"RESOLUCIÓN CRIE-22-2026

COMISIÓN REGIONAL DE INTERCONEXIÓN ELÉCTRICA

Que el 19 de octubre de 2025, mediante la nota con número de referencia PE-VM-048-2025 del 16 de octubre de 2025, **Vientos de la Montosa, Sociedad Anónima (Vientos de la Montosa, S.A.)**, que en adelante se denominará *"La Solicitante"*, presentó ante la Comisión Regional de Interconexión Eléctrica (CRIE), la solicitud de aprobación para conectar a la Red de Transmisión Regional (RTR) de Costa Rica, el proyecto de generación eólica denominado *"PROYECTO EÓLICO LA MONTOSA"* para la inyección de hasta 20 MW.

Figura 5: Diagrama unifilar del proyecto de generación eólica denominado *"PROYECTO EÓLICO LA MONTOSA"* para la inyección de hasta 20 MW y su conexión hasta la nueva bahía en 230 kV en Subestación Mogote.

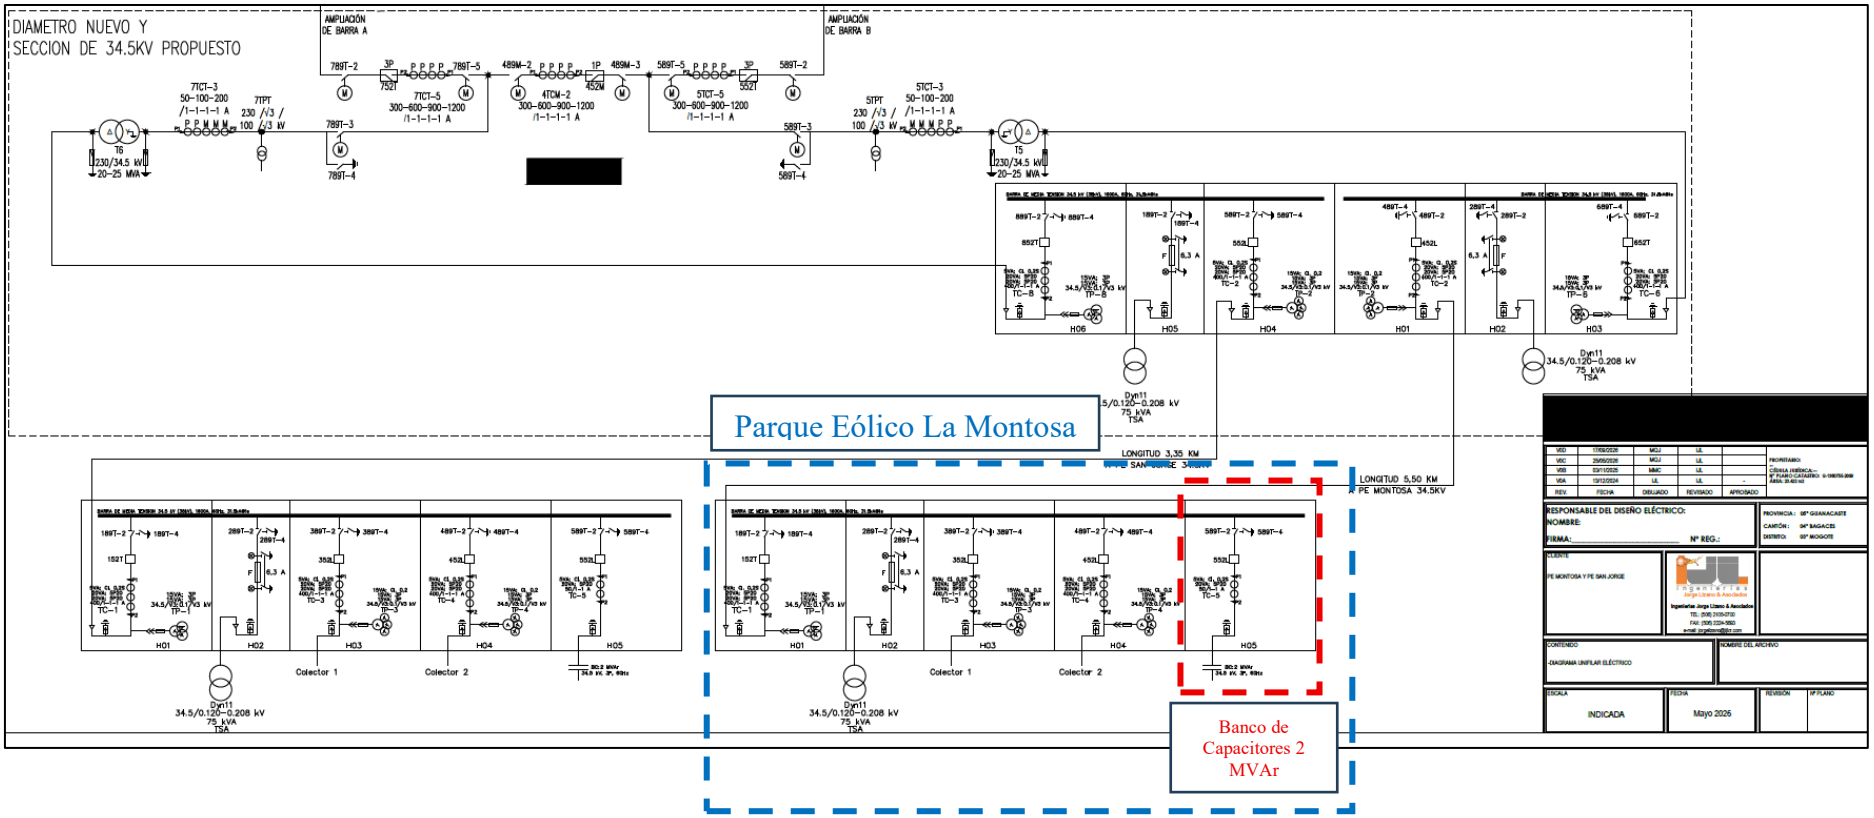
Asimismo, el 18 de septiembre de 2026, *"La Solicitante"* remitió al EOR la descripción técnica del proyecto y el diagrama unifilar actualizados, derivados de la inclusión de un banco de capacitores de 2 MVAr en la barra colectora de 34.5 kV de la subestación del parque eólico.

2. *Considerar en la descripción final de los componentes del 'Proyecto Eólico La Montosa', la inclusión de un banco de capacitores de 2 MVAr que ha sido informado por la Solicitante para cumplir requerimientos de voltaje y aporte de potencia reactiva.*
